监理通知单

工程名称：新乡达新源 3.9MW 分布式光伏发电项目（一期 1.9MW） 编号：ZHJL-JLTZD-001

事由：关于施工安全相关事宜

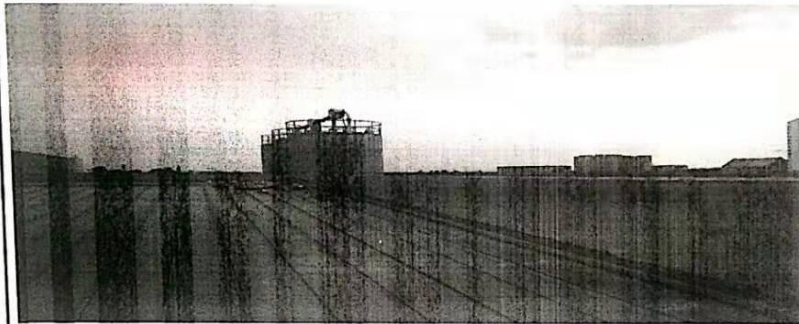
2. 1号厂房底部木制爬梯需更换钢结构爬梯，稳定性，安全性更高。

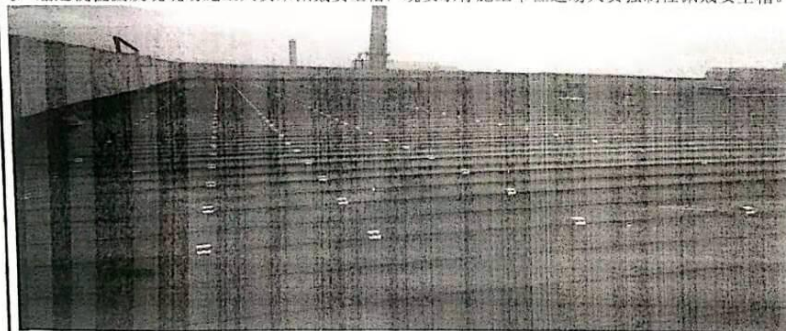
3. 2个厂房屋面需做临边防护。底部到顶部女儿墙不足1.2米都需要做临边防护。
